**Titel der Unterlage:**  
Veränderungsantrag Nr 108-1. VPU018-4 Rev.01 Grubenwässer-Übergabestation, Verbindungen und Anschlüsse

Bezeichnung der Veränderung: Elektrisch leitende Verbindungen im Beton	Kategorie der Änderung: Veränderung <input checked="" type="checkbox"/> QMV 15, 6.1.3.1
---	---

**Kurzbezeichnung** (betroffene ASK, VPU, Veränderung kurz)  
 VPU 018-4 Rev.01 Grubenwasser-Übergabestation, Erdungs- und Blitzschutzanlage (Zustimmungsbescheid 9KE 9242/2-018-4 vom 10.07.2020)

Wandausschnitt - vertikal

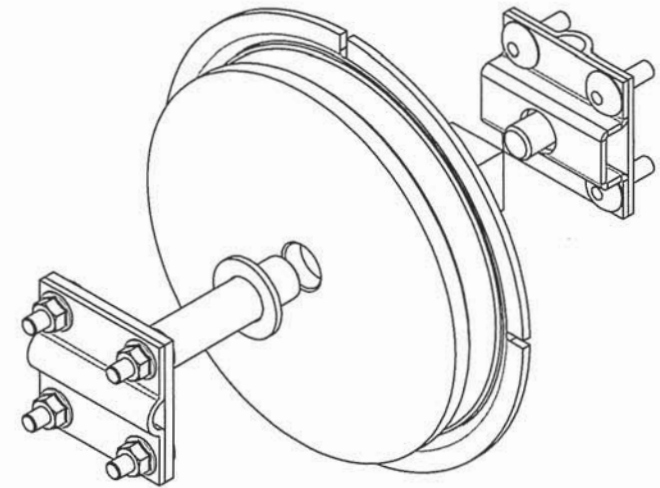
Erdungsfestpunkte in Innen- und Außenwänden werden mittels Klemmverbindung elektrisch leitend und mechanisch fest mit Erdungsbandstahl verbunden.  
Die Verbindungsklemmen entsprechen der DIN EN 62561-1 (VDE 0185-561-1) und sind für Blitzschutzsysteme geeignet.  
Im Anhang 1 ist eine Prinzip Skizze von einem Erdungsfestpunkt an der Außenseite, welches bereits im Fachgespräch am 11.08.2021 vorgestellt wurde (Besprechungsprotokoll: GZ: 9K 9160/4#0003).  
Die Veränderung stellt keine Beeinträchtigung hinsichtlich der Funktion und Sicherheit dar.

Im Rahmen der herstellerepezifischen Detailplanung wurde festgestellt, dass die Anschluss-  
 teile für die Schweißverbindungen nicht geeignet sind.  
 Die Gewährleistung der Einbauteile erlischt bei einer Schweißverbindung.  
 Marktverfügbar sind nur die Erdungsfestpunkte mit Klemmverbindungen.  
 Exemplarisch wird die Klemmverbindung an den Einbauteilen im Anhang 1 dargestellt.
